補 助 金

(221) 二酸化炭素排出抑制対策事業費交付金(地域脱炭素移行・再エネ推進交付金)により整備した太陽光発電設備の設計が適切でなかったもの

(参考図 1)

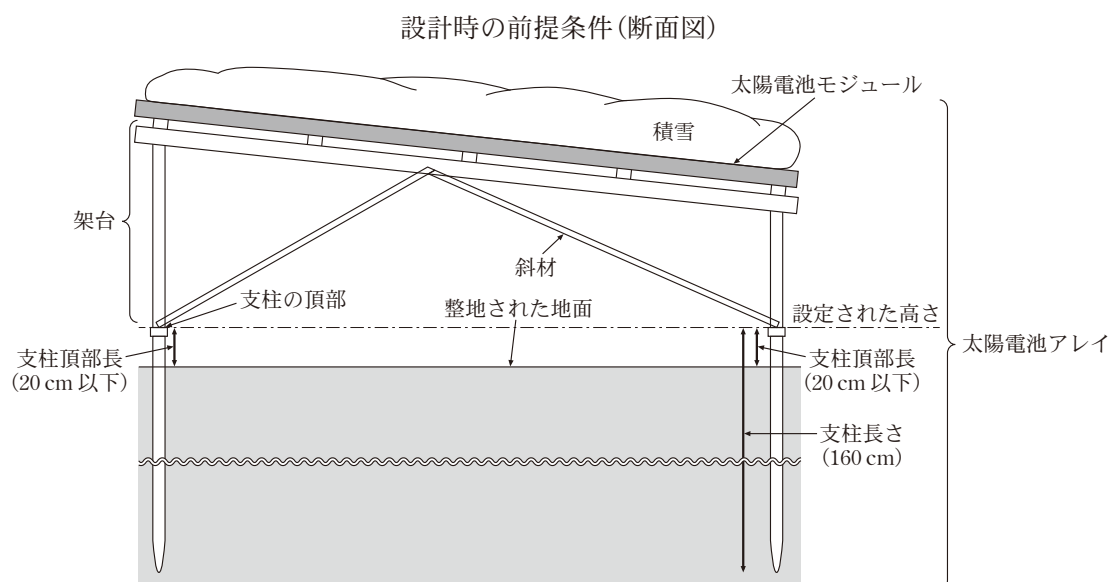
その際、会社は、支柱を地面に140cm以上打設し、地面から支柱頂部までの長さ(以下「支柱頂部長」という。)を20cm以下とすれば、荷重基準に基づき算出した研究所が所在する地域の積雪荷重等により支柱に生ずる曲げ応力度が支柱の許容曲げ応力度^(注3)205N/mm²を下回ることから、応力計算上安全であるとし、これにより施工することとしていた(参考図1参照)。

しかし、現地の状況を確認したところ、実際には、研究所の敷地は起伏が大きく整地されていない地面となっていて、現地の状況が設計の前提と異なっているにもかかわらず、支柱は、頂部の位置が一定の高さでそろようように地面に打設されていた。そのため、打設場所の地面の高さによって支柱頂部長は区々となっており、前記の太陽電池アレイ11基に係る支柱208本のうち146本は、支柱頂部長が20cmを上回っていた(参考図2参照)。

そこで、支柱頂部長が20cmを上回っていた146本の支柱について改めて応力計算を行ったところ、9基の太陽電池アレイに係る51本の支柱において、積雪荷重により支柱に生ずる曲げ応力度が最大で446N/mm²となり、許容曲げ応力度205N/mm²を大幅に上回っていて、応力計算上安全とされる範囲に収まっていなかった。

したがって、太陽電池アレイ 11 基のうち 9 基の太陽電池アレイ(これらに係る事業費相当額 29,916,595 円、交付対象事業費相当額同額)は、設計が適切でなかったため、所要の安全度が確保されておらず、積雪により倒壊するなどして発電することができなくなるおそれがある状態となっていて、これに係る交付金相当額 14,958,297 円が不当と認められる。
